Zienswijze voorontwerp Plesmanweg

Ingediend door Commissie Verkeer en Ruimte (Duttendel Wittebrug Wijkvereniging)

Datum: 3 september 2024

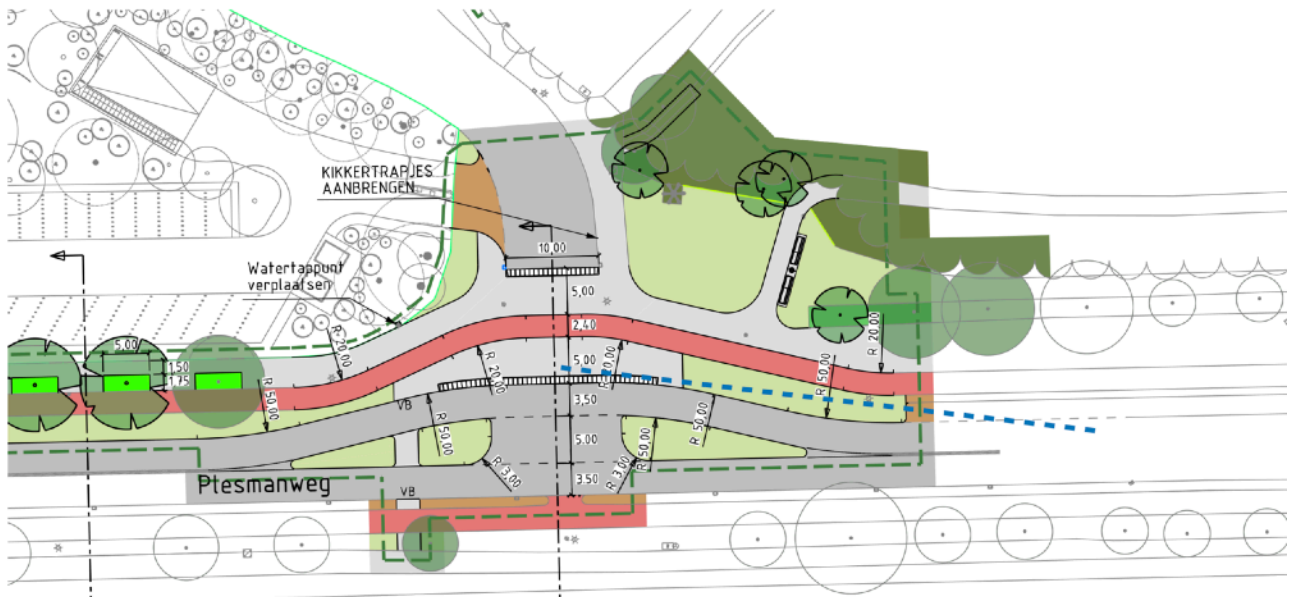
B. Vergroenen van de parkeerstrook langs de Plesmanweg ter hoogte van het Paviljoen c.q. horeca.

Het veranderen van de huidige parkeerstrook in een groene strook is zeker passend in de groene omgeving. Maar het volledig verwijderen van alle parkeerplaatsen leidt mogelijk tot ongewenst stoppen op de rijbaan van voertuigen die mensen willen afzetten/ophalen bij horeca/hotel. Niet iedereen zal gemakkelijk de weg vinden naar de parkeerplaatsen via de ingang St. Hubertusweg.

Ons inziens is het van belang om 3 parkeerplaatsen langs de Plesmanweg aan te houden voor kiss & ride.

Zie onderstaande foto: rood is kiss & ride, groen is vergroenen van bestaande parkeerplaatsen.

Zicht op aankomend verkeer

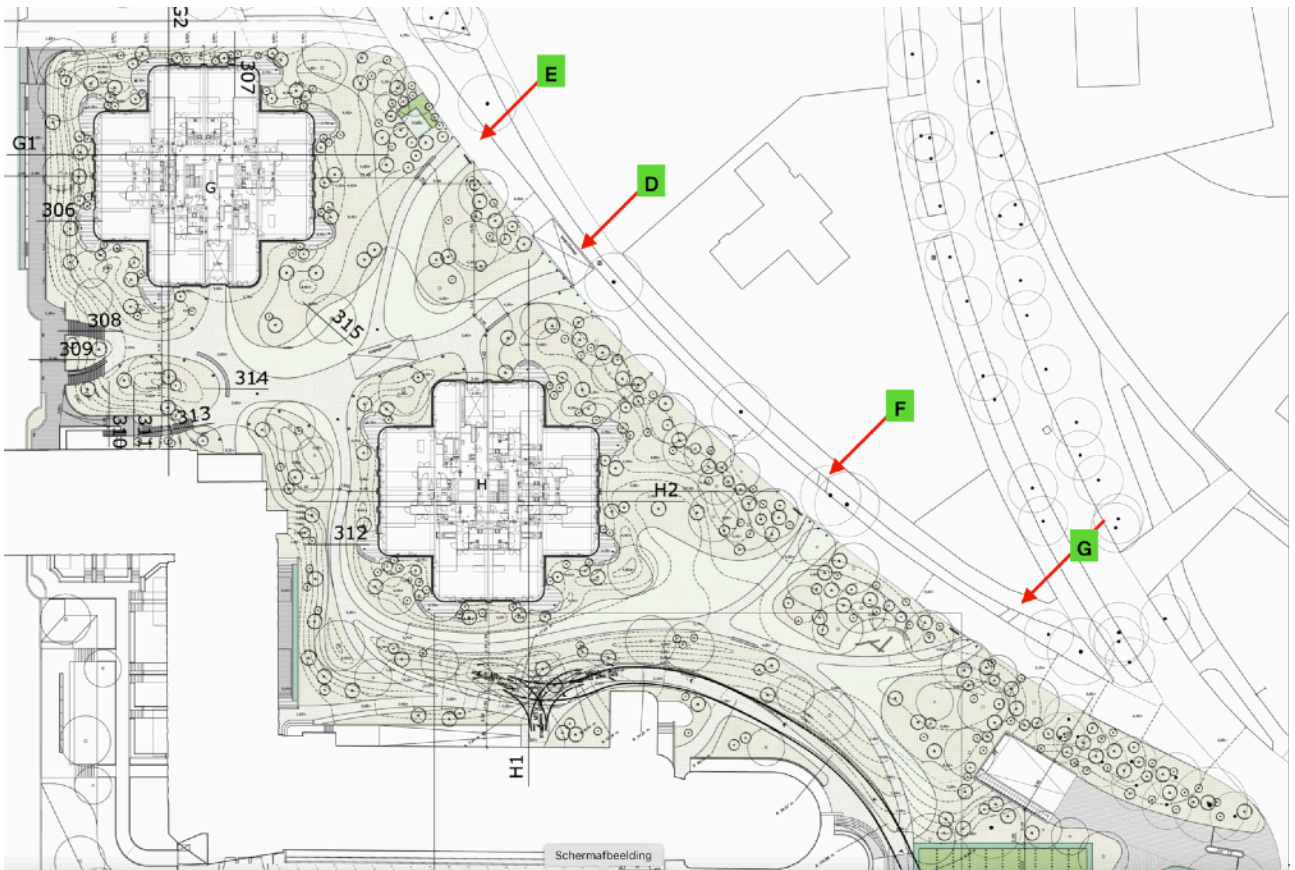
In de huidige situatie ervaren automobilisten die uitrijden uit de St. Hubertusweg, dat het zicht op aankomend verkeer vanaf het Hubertusviaduct/Raamweg wordt ontnomen door geparkeerde auto's: aangegeven op onderstaande foto:

Of dat wordt verbeterd door de wegaanpassing volgens het voorontwerp, is moeilijk te beoordelen. Mogelijk moeten 2 parkeerplaatsen in de zichtlijn worden opgeheven. Wij verzoeken de Gemeente het vrije zicht (volgens onderbroken blauwe lijn op onderstaande tekening) opnieuw te beoordelen en zo nodig tot een aanpassing van het ontwerp te besluiten.
